**ПАСПОРТ ДОСТУПНОСТИ № 1**  
**объекта социальной инфраструктуры (ОСИ)**  
***МБДОУ детский сад № 1 г. Уссурийска***

Адрес объекта: ***Приморский край, г. Уссурийск, ул.  
Солнечная, 9***

**АКТ ОБСЛЕДОВАНИЯ  
объекта социальной инфраструктуры  
К ПАСПОРТУ ДОСТУПНОСТИ ОСИ  
№ 1**

**Фото 2.21**

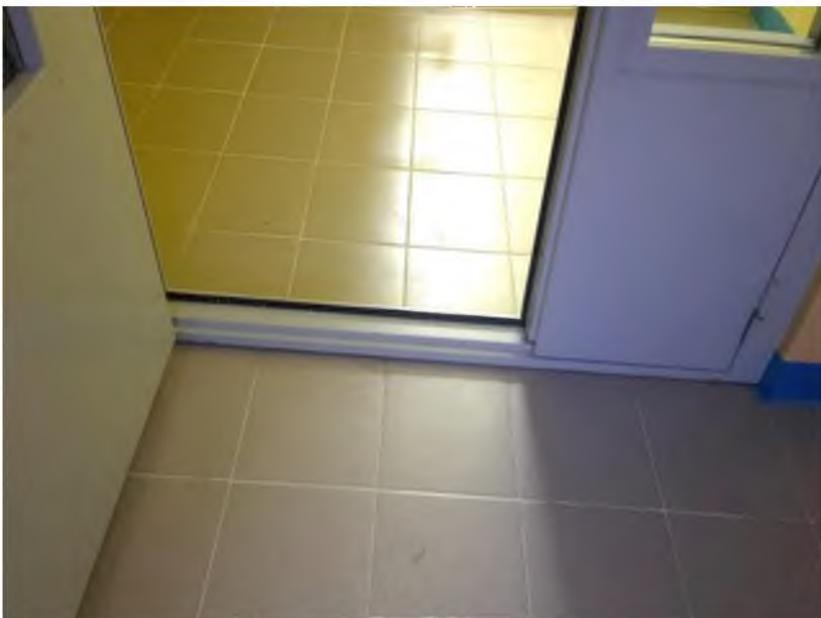
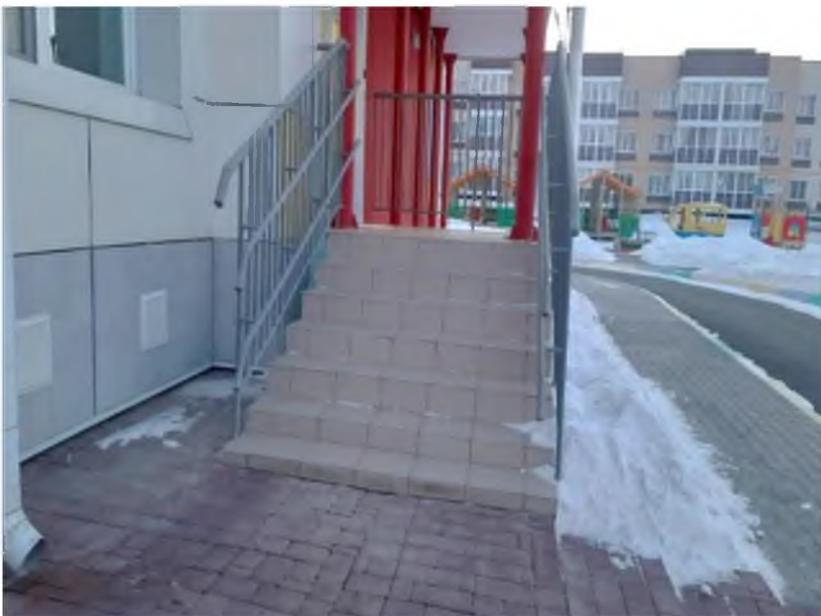
2.5	Тамбур	есть	2.13- 2.15, 2.21, 2.22	6.2.4	Высота порогов входных дверей более 0,014 м (0,035 м).	К	Устранить порог входной двери основного входа в здание, занизить до высоты не более 0,014 м или обустроить пороговые пандусы. До проведения этих работ приобрести инвентарный пороговый пандус.	Текущий ремонт, индивидуальное решение с ТСР

6.2.4	Высота порогов дверей в тамбурах более 0,014 м (0,035-0,038 м).	К	Устранить порог двери в тамбуре основного входа, занизить до высоты не более 0,014 м или обустроить пороговые пандусы. До проведения этих работ приобрести инвентарный пороговый пандус.	Текущий ремонт, индивидуальное решение с ТСП

6.1.6	На прозрачных полотнах дверей в тамбурах отсутствует контрастная маркировка.	С	Обустроить на прозрачных полотнах дверей в тамбурах на высоте 0,9–1,0 м и 1,3–1,4 м яркую контрастную маркировку в форме прямоугольника высотой не менее 0,1 м и шириной не менее 0,2 м или в форме круга диаметром от 0,1 до 0,2 м. Контрастную маркировку допускается заменить декоративными рисунками или фирменными знаками, узорами и т. п. той же яркости.	Текущий ремонт
	<b>ОБЩИЕ</b> требования к зоне	Как минимум один вход, приспособленный для МГН, с поверхности земли и из каждого доступного подземного или надземного перехода к зданию; выключатели и розетки - на высоте 0,8 м от уровня пола

**Фото 3.9**

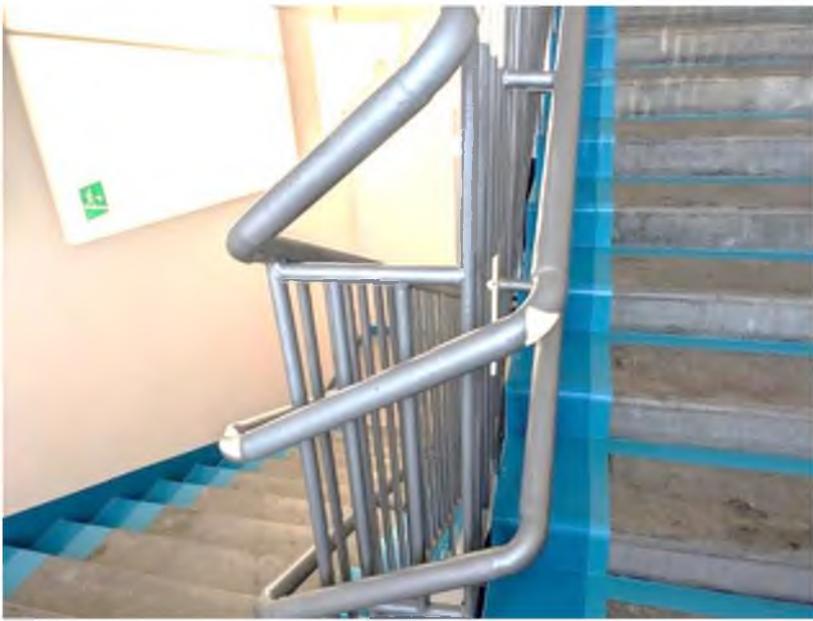
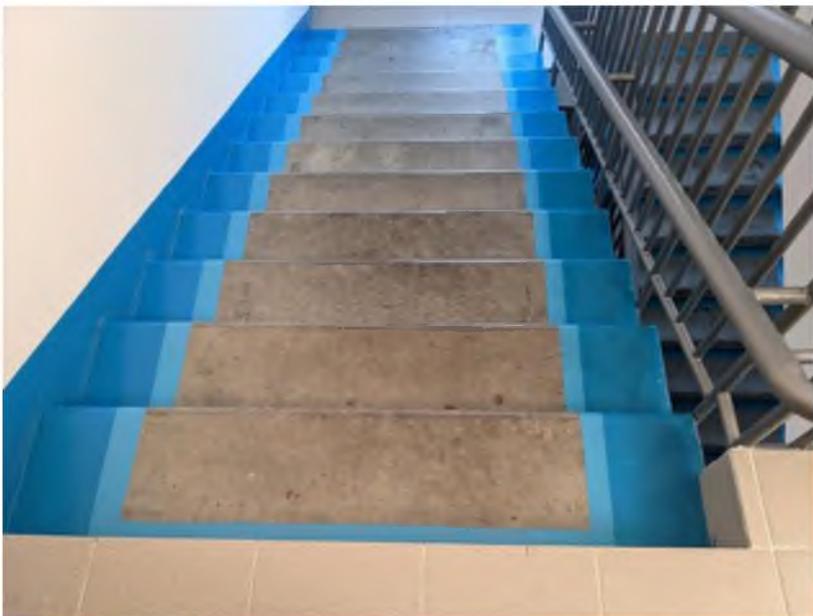
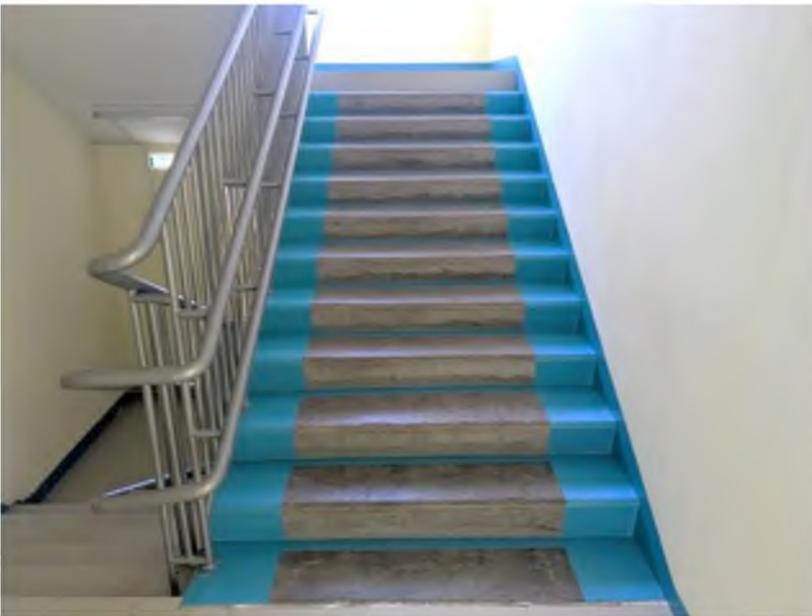
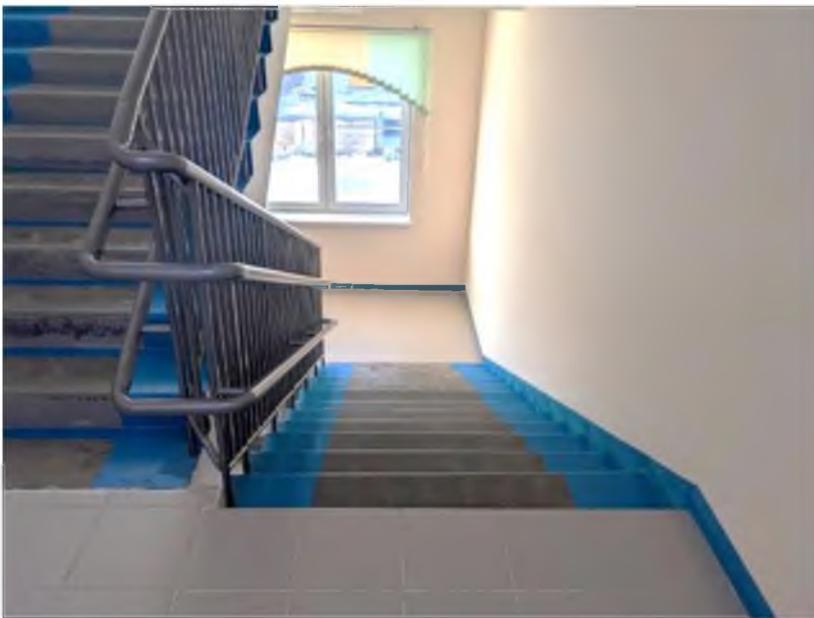
3.2	Лестница (внутри здания)	есть	3.9-3.14	6.2.8	На проступях краевых ступеней межэтажных лестниц отсутствует контрастная маркировка.	С	Обозначить проступи краевых ступеней межэтажной лестницы, предполагающейся для инвалидов с нарушением зрения, одной или несколькими противоскользящим и полосами, контрастными с поверхностью ступени, общей шириной 0,08–0,1 м и расстоянием между краем контрастной полосы и краем проступи ступени не более 0,04 м.	Текущий ремонт

**Фото 3.18**

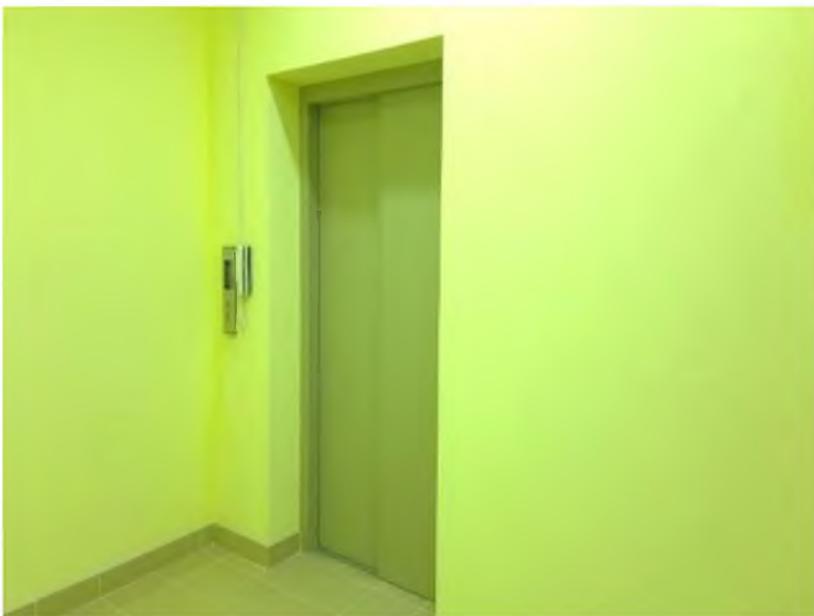
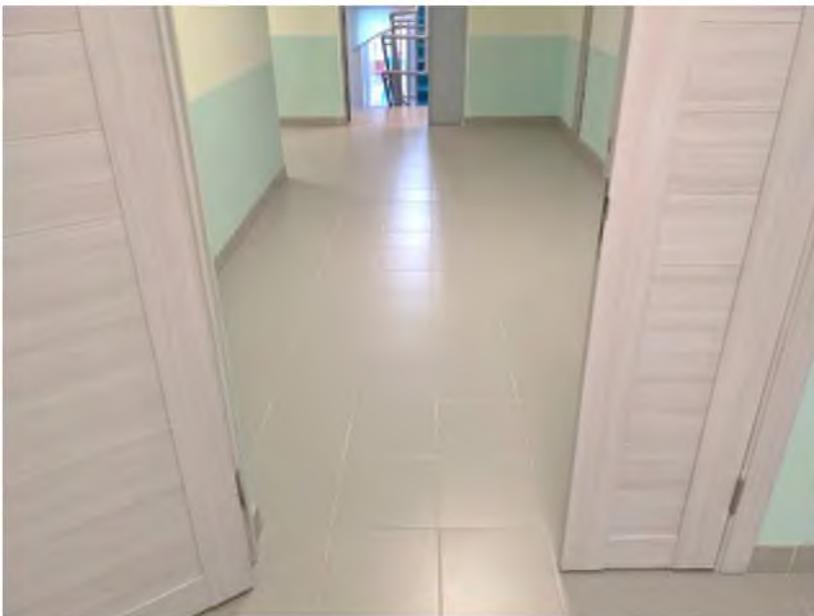
3.3	Пандус (внутри здания)	нет						
3.4	Лифт пассажирский (или подъемник)	есть	3.18, 3.19	6.4.2	Верхние кнопки вызова лифта расположены на	К	По согласованию с общественной организацией инвалидов	-
